(仮称) 千葉県銚子市沖における洋上風力発電事業 環境影響評価準備書

説明資料

【千葉県知事の意見及び事業者の見解】

■対象事業実施区域の位置と風力発電機の配置

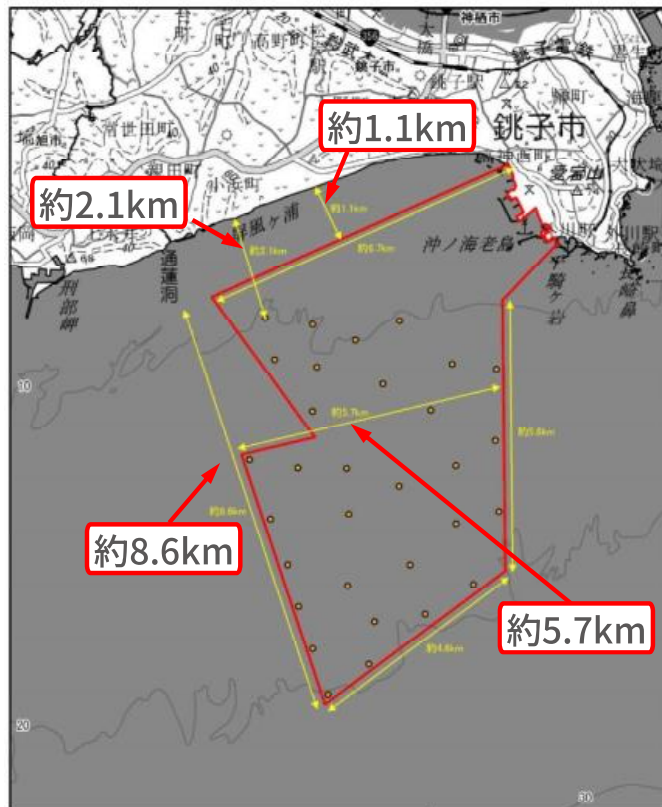
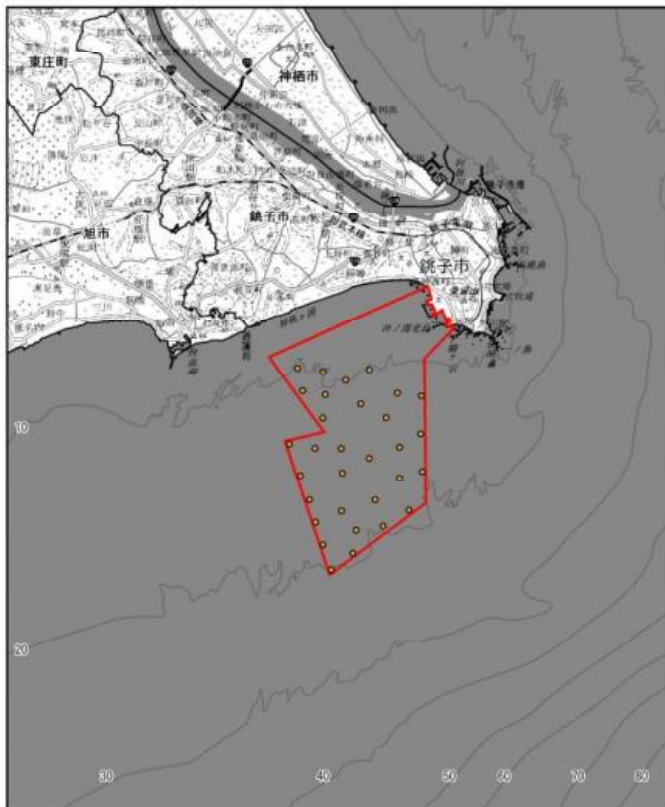
番号	意見	事業者の見解
1	<p>1 事業計画 (1) 風力発電設備の配置計画及び工事計画 環境影響評価準備書（以下「準備書」という。）において配置計画や工事計画の詳細を明らかにし、その結果を踏まえて、適切に環境影響評価を実施すること。</p>	<p>海底地盤調査結果や各種検討結果、関係行政機関・関係者との調整協議結果等を踏まえて風力発電機の配置計画や工事計画を検討し、「2.2 対象事業の内容」に記載しました。また、その事業計画に基づき、本事業に係る環境影響について適切に予測評価を行い、「第10章 環境影響評価の結果」に記載しました。</p>
2	<p>(2) 海底ケーブルの接続計画及び敷設計画 海底ケーブルについて、準備書において風力発電設備間の接続計画や陸揚げ箇所までの敷設計画を示すとともに、海底ケーブルの敷設ルート上に「生物多様性の観点から重要度の高い海域」（平成28年4月環境省）が存在することから、海域生物の生息・生育状況や地形及び地質の状況を踏まえて、海域生物への影響をできる限り回避又は低減する敷設ルートの設定や工法の採用を行うこと。</p>	<p>海底地盤調査結果や各種検討結果、関係行政機関及び関係者との調整協議結果等を踏まえて海底ケーブルの敷設計画を検討し、「2.2 対象事業の内容」に記載しました。</p> <p>なお、海底ケーブルの敷設ルート上の「生物多様性の観点から重要度の高い海域」については、過去に文献調査及び専門家へのヒアリング調査を行っており、大きな影響はほとんどないと考えています。</p>
3	<p>(3) 複数案の絞り込み 風力発電設備の規模、配置及び基礎構造の検討に当たっては、最新の知見・事例等の収集を適切に行い、環境影響評価の項目ごとに環境影響の重大性の程度を整理すること。特に、基礎構造については、工法を含め、環境影響評価項目として選定されていない「地形改変等に係る地形及び地質」についても整理すること。また、準備書において複数案の絞り込みの検討内容及び結果を明らかにすること。</p>	<p>方法書第7章に整理した複数案の比較検討について、地形及び地質を含めて検討を行いました。また、風力発電機の規模や基礎構造に係る複数案の絞り込みの検討経緯や配置に係る複数案設定の考え方について補足し、「12.2.2 方法書までの事業内容の具体化の過程における環境の保全の配慮に係る検討の経緯」に記載しました。</p>

知事意見1
